Onderdeel:	Brandcompartimententekening	Blad: B-03
Projekt:	Verbouw gebouw tot recreatie-appartementen	Schaal: 1:100
Bouwadres:	Hemstede 4, 7021 LT Zelhem	Datum: 23-11-2017
Opdrachtgever:	De heer H. Schennink Hemstede 4, 7021 LT Zelhem Tel. 06-250 157 29	Gewijzigd:

gewijzigde voorgevel

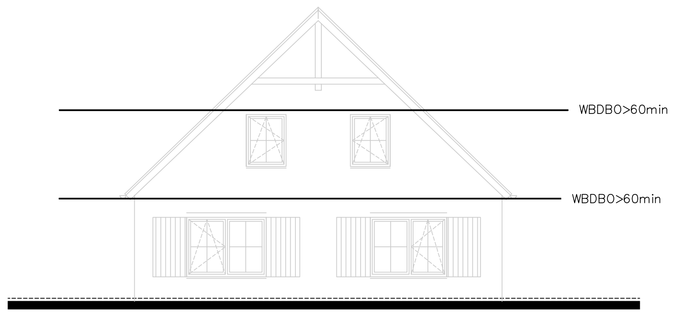
dak en alle kozijnen met glas ook 60 minuten brandwerend uitvoeren ivm brandoverslag

gewijzigde rechterzijgevel

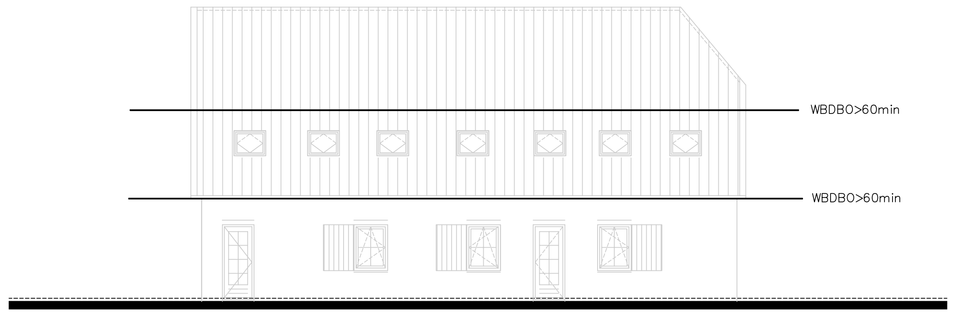
dak en alle kozijnen met glas ook 60 minuten brandwerend uitvoeren ivm brandoverslag

gewijzigde achtergevel

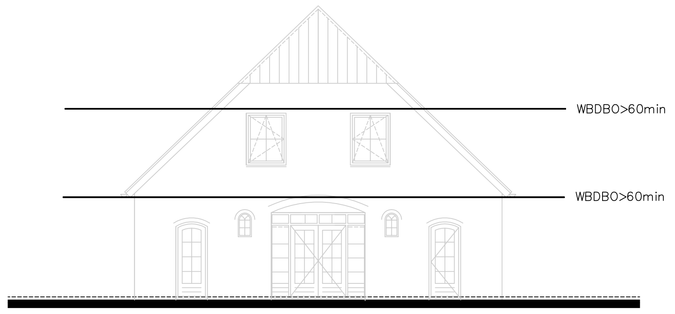
dak en alle kozijnen met glas ook 60 minuten brandwerend uitvoeren ivm brandoverslag

gewijzigde linkerzijgevel

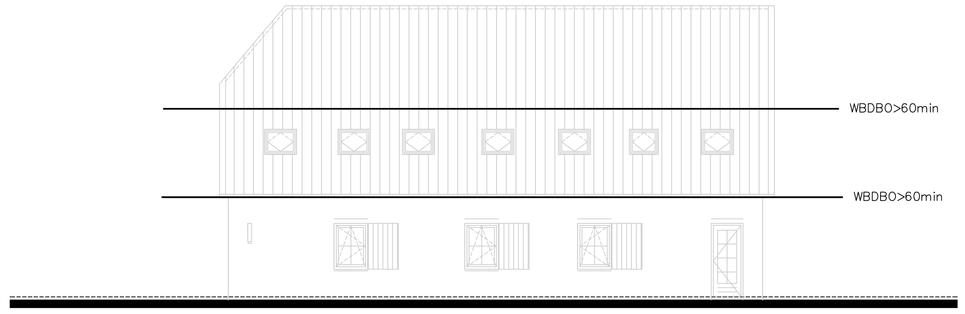
dak en alle kozijnen met glas ook 60 minuten brandwerend uitvoeren ivm brandoverslag

gewijzigde begane grond

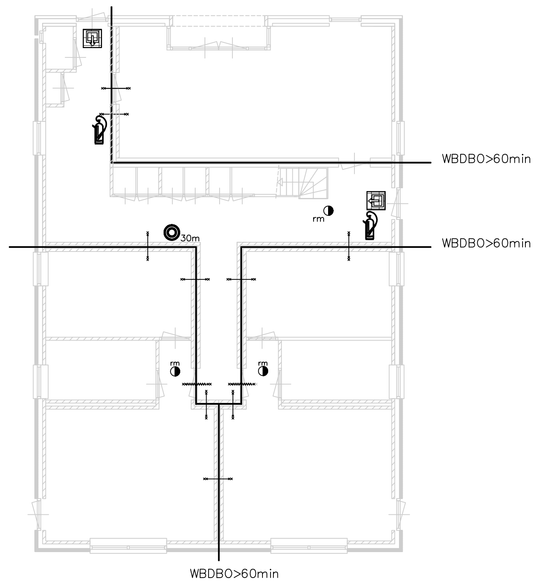
Plafond beganegrond en stalen constructie wordt voorzien
van 60 minuten brandwerende spuitpleister (tbv oa geluid)
(bv ISOLATEK Type CP-2)

gewijzigde verdieping

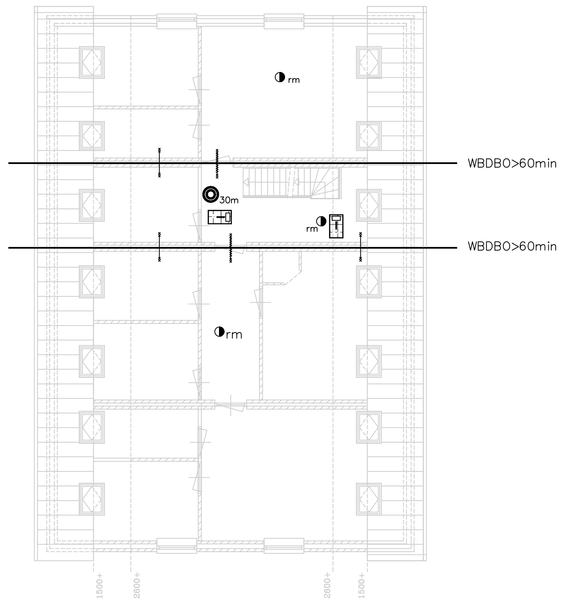
Plafond beganegrond en stalen constructie wordt voorzien
van 60 minuten brandwerende spuitpleister (tbv oa geluid)
(bv ISOLATEK Type CP-2)

gewijzigde verdieping

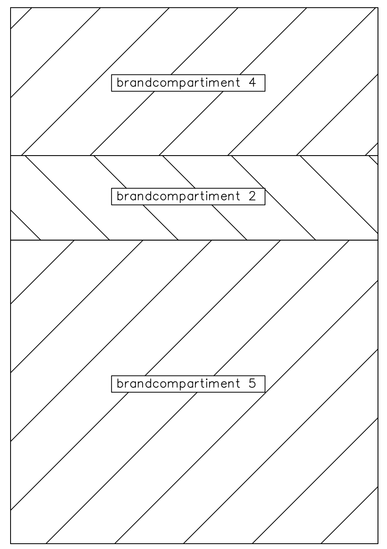
Bouwcompartimentering met brandoverslag
en branddoorslag van minimaal 60 minuten
